VYSVĚTLENÍ ZADÁVACÍ DOKUMENTACE 1

Dodávka stožárů pro obnovu VO 2017

Technické sítě Brno, akciová společnost

Závislost tloušťky zinkového povlaku na obsahu Si

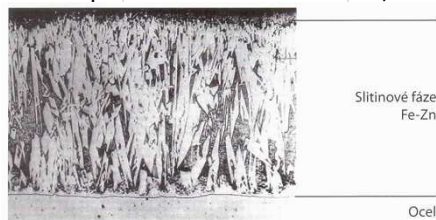
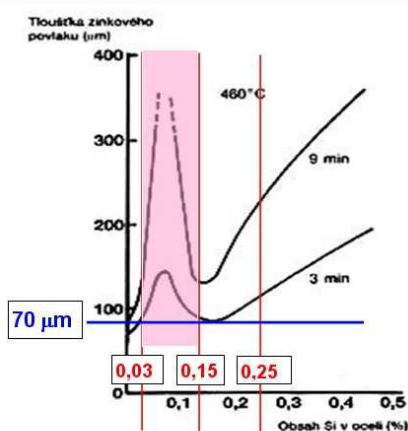
Prvek, který má největší vliv na reakci mezi železem a zinkem je křemík. Ten rozšiřuje teplotní oblast lineárního rozpouštění železa v zinkové lázni, a to až do teplot zinkování (440–470°C).

Obsahuje-li ocel pouze malé množství křemíku (do cca 0,03–0,04%) reakce s časem zpomaluje a je dosahováno poměrně tenkých lesklých povlaků.

Je-li obsah křemíku v oceli v tzv. Sandelinově oblasti, tzn. mezi 0,06–0,12%, probíhá reakce nejrychleji, výsledná vrstva je poměrně silná, povrch povlaku není lesklý, ale šedý a je méně tvárný.

Pohybuje-li se obsah Si mezi 0,15–0,25%, tzn. v oblasti Sebistyho, je výsledný povlak rovněž poměrně silný a je tvořen hrubými krystaly kolmými na povrch a výsledný povlak je šedý s poměrně málo tvárným.

Ocel s obsahem Si vyšším jak 0,25% není obecně doporučována jako vhodná pro žárové zinkování. *Technická specifikace str. 2*

k) Doprovodná dokumentace musí být v češtině a obsahovat návod na montáž, obsluhu, údržbu, certifikaci vypočítaných zátěžových hodnot, materiálový list s vyznačením chemického složení Si v oblasti 0,12 – 0,3%.

Požadavek na složení oceli s obsahem Si 0,12 – 0,3% zasahuje z obou stran do pásma nevhodného obsahu Si. Výsledný povrch pozinkovaného stožáru nebude lesklý, jak je obecně požadováno zákazníky, ale bude hrubý, matný, šedý a málo tvárný.

Ve Svazek 3 příloha 1 - Technická specifikace - revize1.docx opraveno.

Technická specifikace str. 9

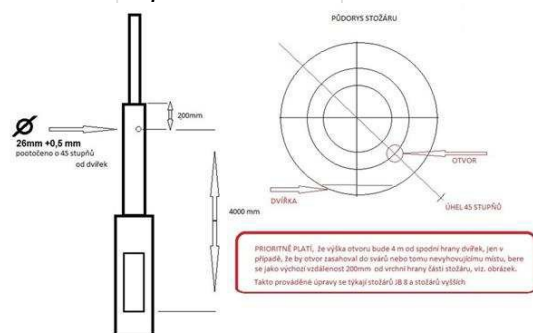
Otvor průměr 26 mm ve výšce 4000 mm jako vstup pro zásuvku GESIS předpokládá instalaci vánoční výzdoby, která není specifikována v zadávací dokumentaci. Jedná se o přídatné zatížení stozáru, které je třeba zvažovat při jeho návrhu.

Protože doprovodná dokumentace (Další požadavky odstavec k) musí obsahovat certifikaci vypočítaných zátěžových hodnot (statický výpočet) nelze tento požadavek z hlediska neúplného zadání splnit.

Mino jiné, uvádím, že návrhová norma ČSN EN 40-3-3 Návrh a ověření - Ověření výpočtem a norma ČSN EN 40-3-1 Charakteristická zatížení platí pouze pro navrhování stožárů jako konstrukcí, které jsou zatíženy výložníky a svítidly (tzv. charakteristické zatížení). Další přídavná zatížení, jako jsou vánoční ozdoby, reklamní cedule, dopravní značky, závěsy apod. je třeba navrhovat dle příslušných norem tj. ČSN EN 1090-1,2, prostřednictvím Eurokódů, a tento postup návrhu je třeba zohlednit v prohlášení o vlastnostech.

Na existenci otvoru dle přílohy G Technické specifikace zadavatel trvá.
